PROVINCIA DI IMPERIA

Ambito n. 1 – VAL ROIA

VARIAZIONI DELLA SITUAZIONE ATTIVITA' ESTRATTIVE RISPETTO AL 2008

ID MO-A
IS MA
ME
136
NI MA
NI MA
IS MO-B
IS MO-B
ME
137
IS MO-B
IS MO-B
IS MO-B
6 IM
4 IM
ANI MA
IS MA
ID MA
ANI MA
IS MO-B
IS MA
IS MO-B
NI MA
IS MA CPA
IS MA
IS MO-B
NI MA

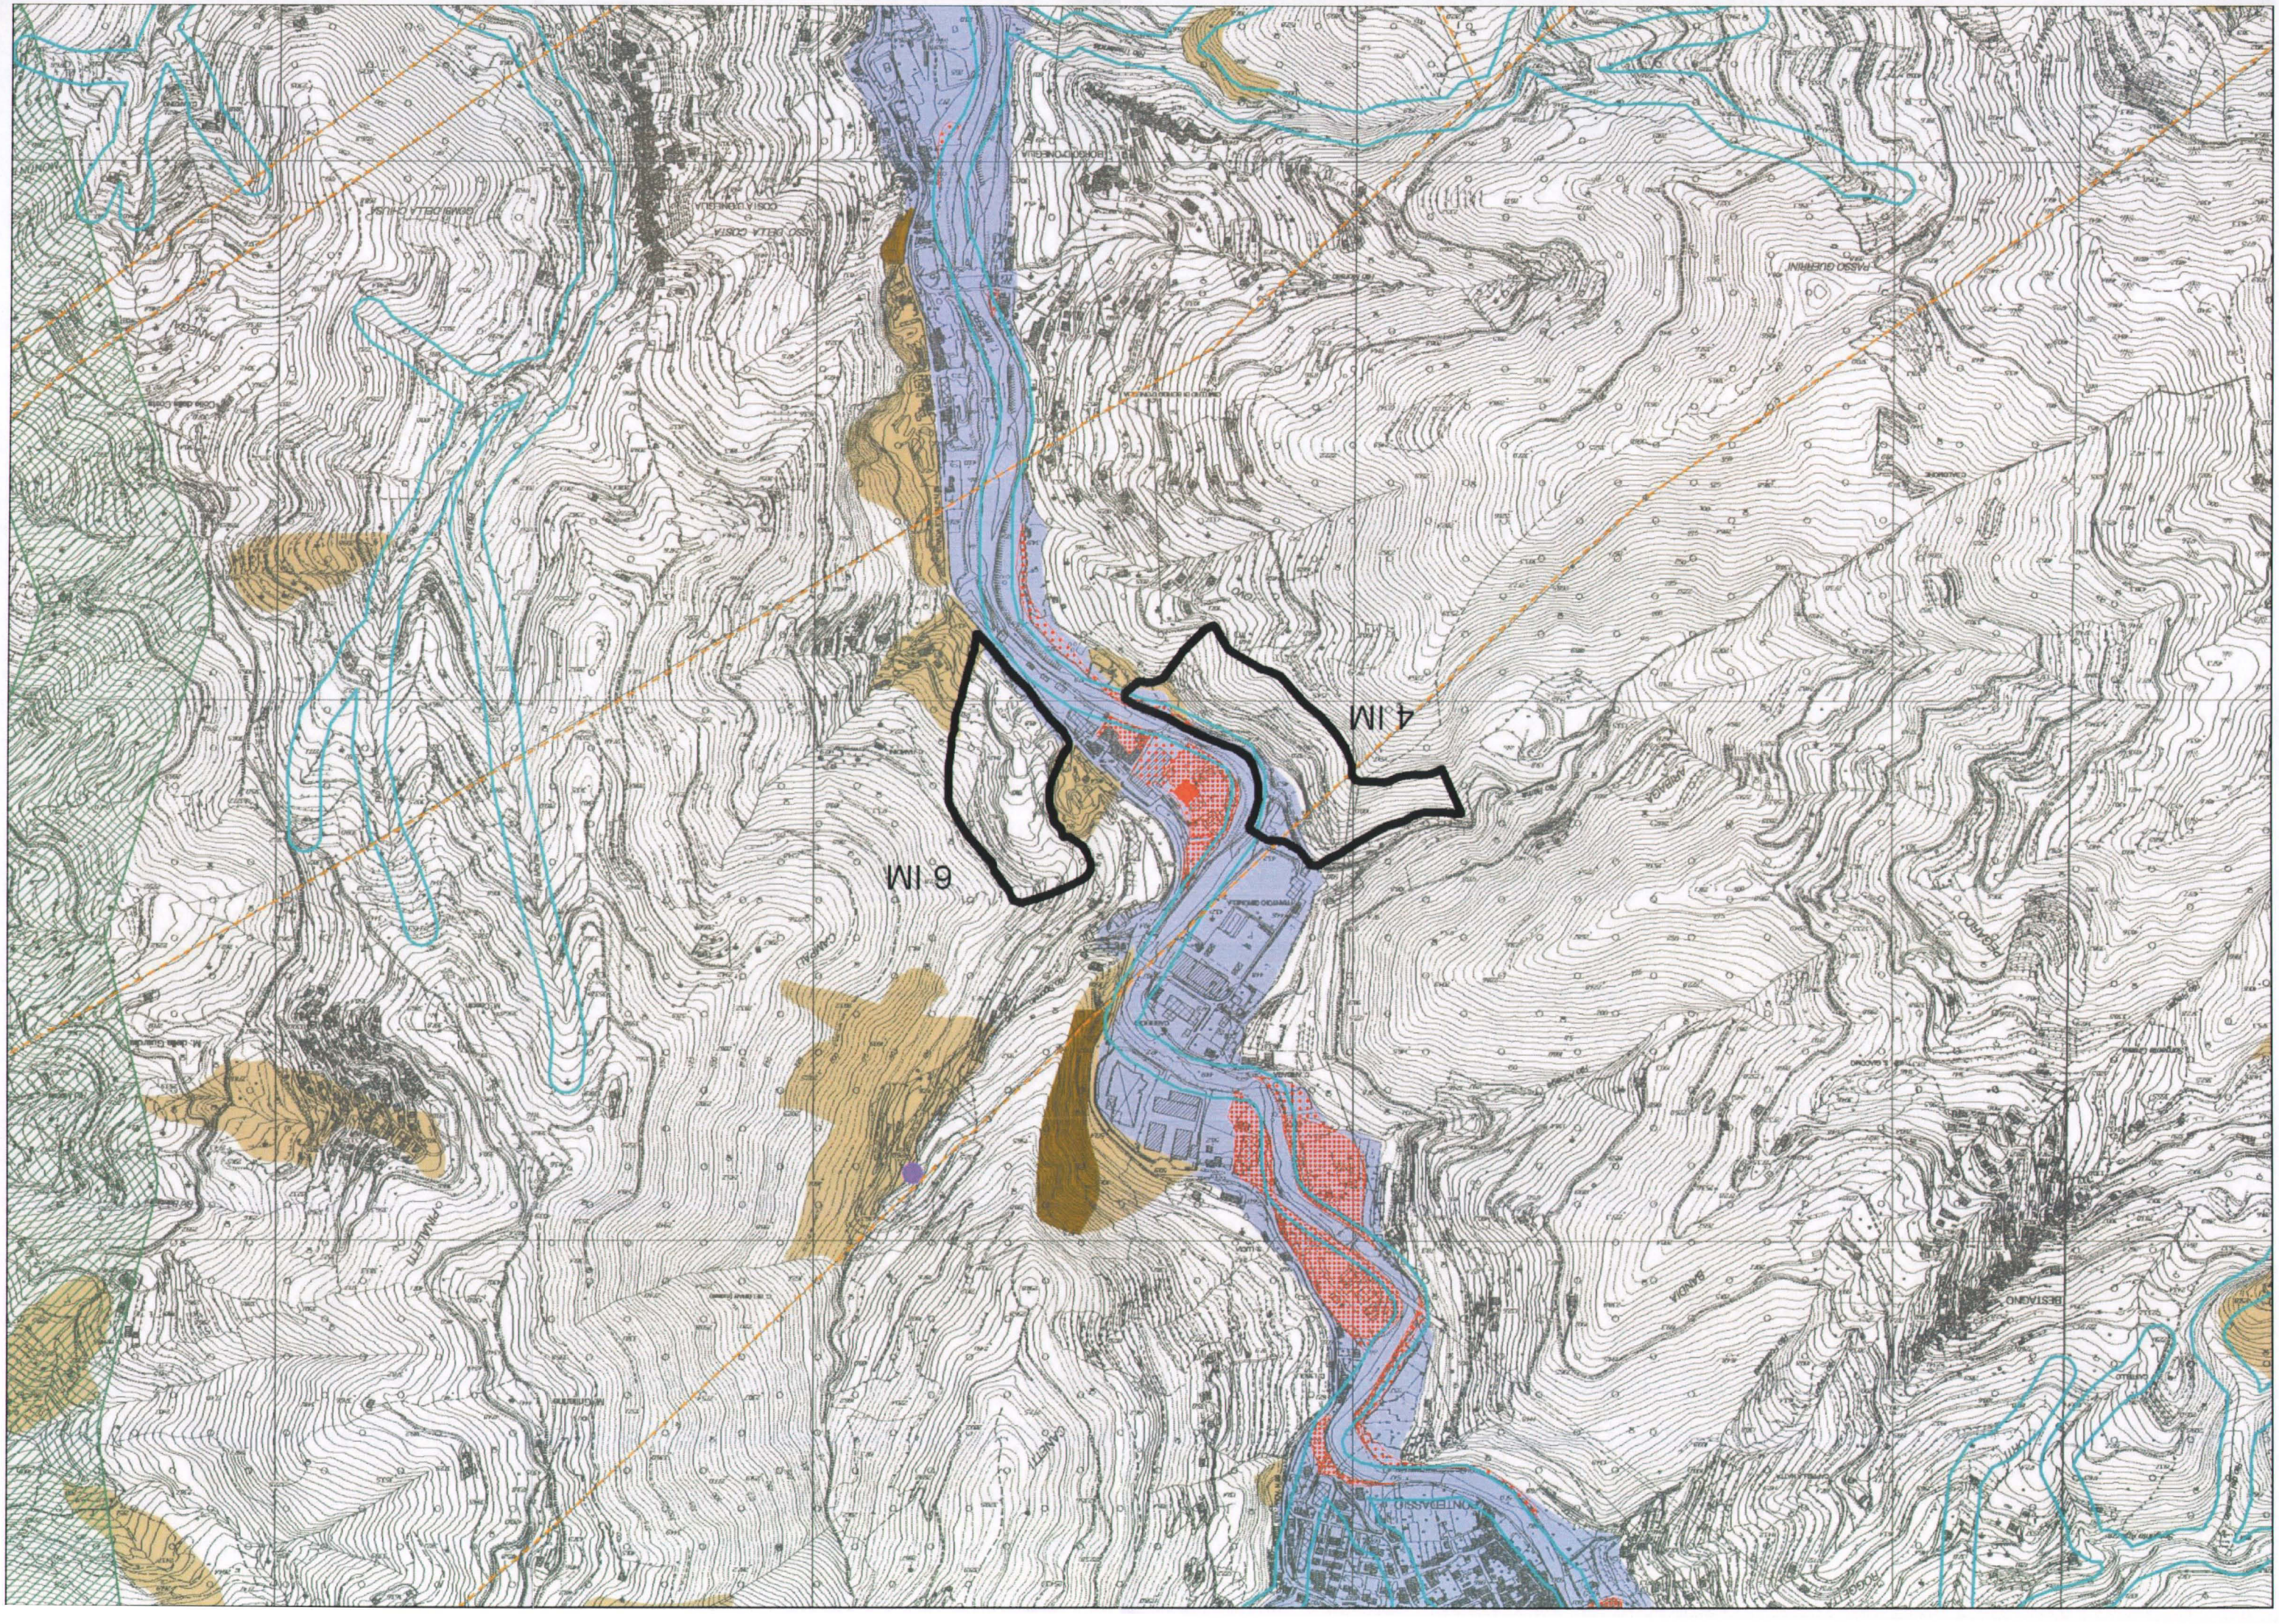
L'istanza presentata è volta a una riperimetrazione e alla modifica del regime normativo della cava esistente "BORGO D'ONEGLIA", ove è presente una formazione di arenaria in banchi, utilizzata per la produzione di massi per le difese spondali marittime e fluviali.

- Riperimetrazione e modifica regime normativo da tipo A a tipo B per la cava "BORGO D'ONEGLIA" (4 IM) e la contestuale modifica al P.T.C.P., livello locale, assetto geomorfologico, da MO-B a Ca e da Ca a MO-B- TAV. 56.

- Ampliamento perimetro cava "CAVE ROSSE" (6 IM) e la contestuale modifica al P.T.C. P., livello locale, assetto geomorfologico, da MO-B a Ca - TAV. 56.

- Riperimetrazione e modifica regime normativo da tipo A a tipo B per la cava "BORGO D'ONEGLIA" (4 IM) e la contestuale modifica al P.T.C.P., livello locale, assetto geomorfologico, da MO-B a Ca e da Ca a MO-B- TAV. 56.

- Ampliamento perimetro cava "CAVE ROSSE" (6 IM) e la contestuale modifica al P.T.C. P., livello locale, assetto geomorfologico, da MO-B a Ca - TAV. 56.
